改善箇所説明図

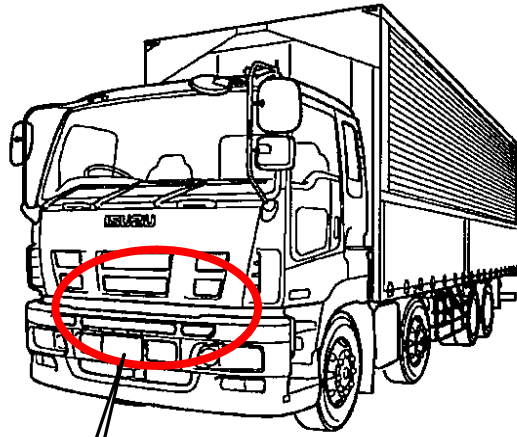
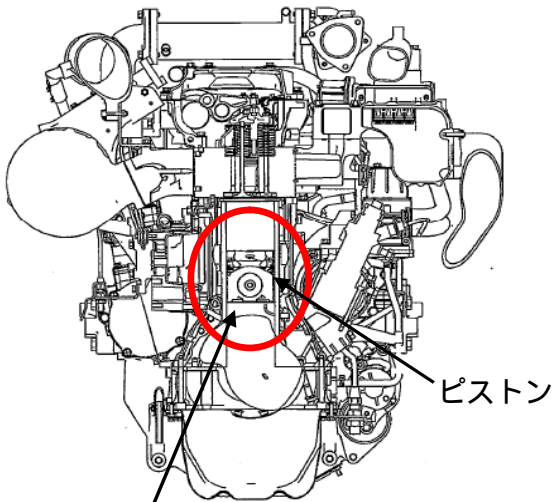
基準不適合発生箇所

大型トラック用エンジンにおいて、冷却水温度が高温の時の燃料噴射制御プログラムが不適切なため、ピストンの温度が高くなり、ピストンに過大な負荷がかかることがある。そのため、高水温状態で繰り返し使用すると、ピストンに亀裂が生じ、穴が開き、エンジン出力の低下及び白煙を排出し、最悪の場合、走行不能に至るおそれがある。

改善の内容：

全車両、エンジン制御プログラムを書き換える。また、エンジンを点検し、異音または白煙排出が見られるものは、エンジンを交換する。
